Mission régionale d'autorité environnementale
ÎLE-DE-FRANCE

**Avis délégué
sur le projet de renouvellement urbain du
quartier des Musiciens
aux Mureaux (78)**

N° 013061/AP
du 17/04/2026

Illustration 6 :
A gauche : Cartographie des sources de pollution & investigations avec tracés des établissements recevant du public (source : EI, fig 28, p 48, tome 2) ;
A droite : carte des établissements scolaires (EI, p. 131, tome 1)

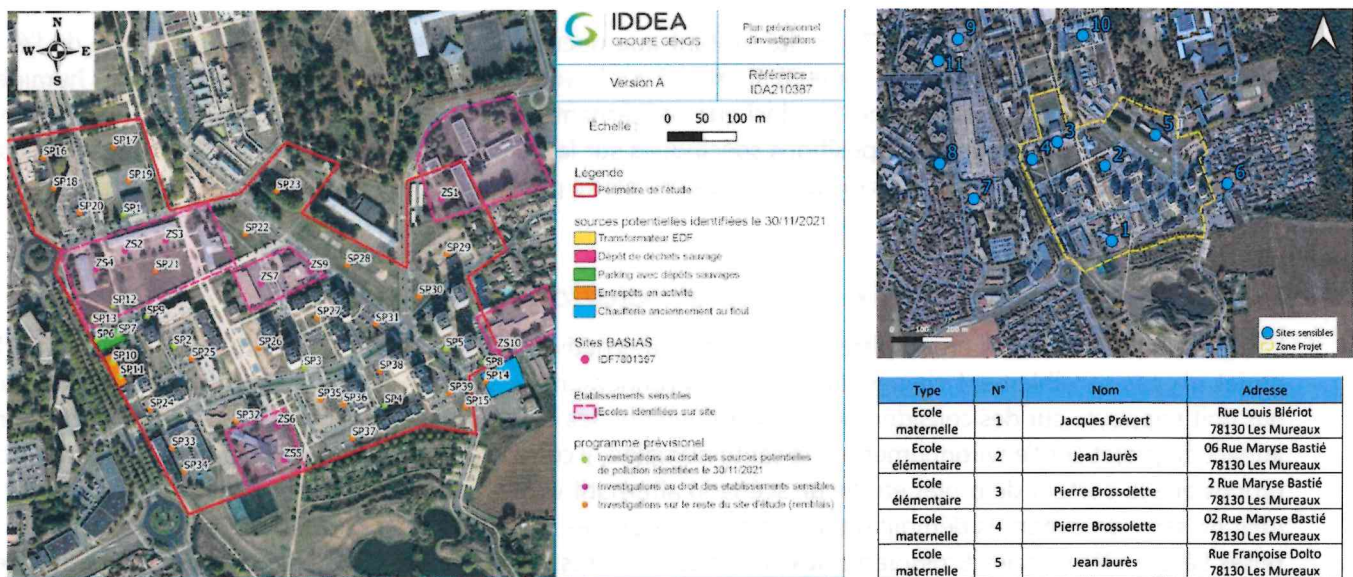
L'Autorité environnementale note que si la cartographie des sources de pollutions est lisible pour les dépôts sauvages et les entrepôts en activité, la carte n'indique pas clairement la localisation des transformateurs EDF, ni de l'ancienne station-service. A ce stade du projet, il était attendu que ces informations soient lisibles et que les investigations et analyses soient déjà réalisées pour s'assurer de l'absence de pollution au droit des établissements scolaires. Il s'agit notamment pour le porteur de projet de s'assurer de la compatibilité des sols avec le projet d'extension du groupe scolaire Brossolette.

L'Autorité environnementale demande que les investigations répondent à la méthodologie de gestion des sites et sols pollués et que la compatibilité du projet au regard des établissements scolaires (recevant des personnes sensibles) soit démontrée au sens de la réglementation en vigueur (circulaire du 8 février 2007) qui impose de choisir un site non pollué pour l'implantation de l'école.

- poursuivre les investigations concernant la pollution des sols et les gaz du sol au sein de l'ensemble de l'emprise du projet afin d'élaborer un diagnostic complet, d'identifier un secteur exempt de pollutions pour l'accueil des personnes sensibles (établissement scolaire) et de définir un plan de gestion adapté aux futurs usages ;
- garantir le cas échéant la compatibilité des sites avec les usages projetés et notamment l'implantation d'un établissement accueillant des publics sensibles (circulaire du 8 février 2007).

Illustration 7 :

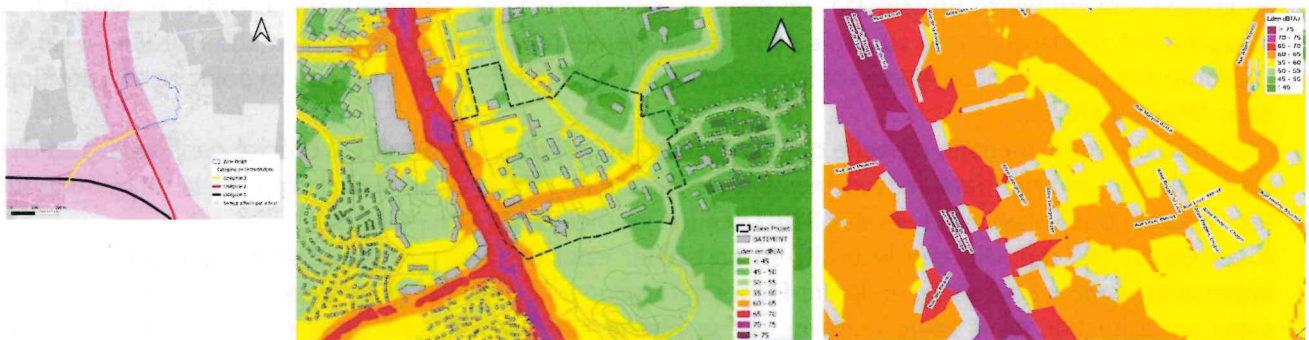
L'Autorité environnementale ne partage pas la conclusion du maître d'ouvrage « d'une relative quiétude hormis la frange en bordure de la RD43 (avenue de l'Europe) ». D'autant plus que les cartes attribuées par le maître d'ouvrage à Bruitparif sous-estime d'environ 5 dB(A) les niveaux de bruit en présence.

La mesure d'isolation des logements appelle à être vérifiée sur la base de l'exposition apparemment plus élevée des logements.

- recalculer les niveaux d'isolement acoustique des façades des logements qui seront rénovés sur la base des nuisances sonores modélisés par les cartes stratégiques de bruit afin de tenir compte de l'exposition du site au bruit routier (notamment la RD43) ;
- mettre en œuvre des mesures d'évitement et de réduction (outre l'isolement acoustique des façades) d'exposition au bruit des immeubles de logements exposés aux infrastructures routières, y compris fenêtres ouvertes, en particulier s'agissant du groupe scolaire Pierre Brossolette qui pourrait être exposé

aux nuisances de la RD43 suite à la démolition du bâtiment lui faisant partiellement écran.

Illustration 10 : principales zones perméables existantes et maintenues dans le cadre du projet (source : EI, p. 42 tome 1).

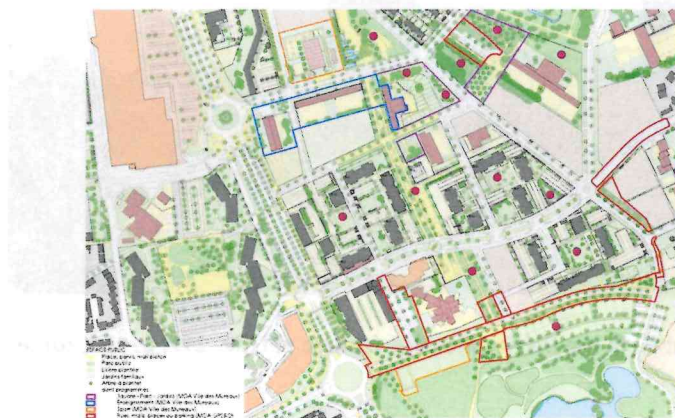
L'Autorité environnementale note, néanmoins, une prise en compte insuffisante de l'enjeu eaux pluviales à ce stade d'avancement du projet. A ce titre ne sont pas :

- précisés et cartographiés les nouveaux espaces verts devant être créés afin d'améliorer l'infiltration des eaux pluviales. Les emprises devant accueillir les nouveaux jardins familiaux situés au nord-est du site (au sud de la rue Dolto) ne peuvent pas être comptabilisés car ils constituent déjà actuellement des espaces verts ;

- établi le bilan de l'imperméabilisation et de la désimperméabilisation par comparaison avant/après projet des coefficients de ruissellement et des perméabilités du sol ;

- dimensionnés les dispositifs de rétention/infiltration proposées (noues, surfaces végétalisées, ..) afin de pouvoir s'assurer de leur efficacité notamment lors de fortes précipitations.

- **préciser et cartographier les nouveaux espaces verts devant être créés afin d'améliorer l'infiltration des eaux pluviales ;**
- **prendre en compte les dispositions 323, 325 et 326⁷ du Sdage Seine-Normandie 2022-2027 ;**
- **établir le bilan de l'imperméabilisation et de la désimperméabilisation par comparaison avant/après projet des coefficients de ruissellement et des perméabilités du sol ;**
- **dimensionner les dispositifs de rétention/infiltration proposées (noues, surfaces végétalisées, ..) afin de pouvoir s'assurer de leur efficacité notamment lors de fortes précipitations ;**
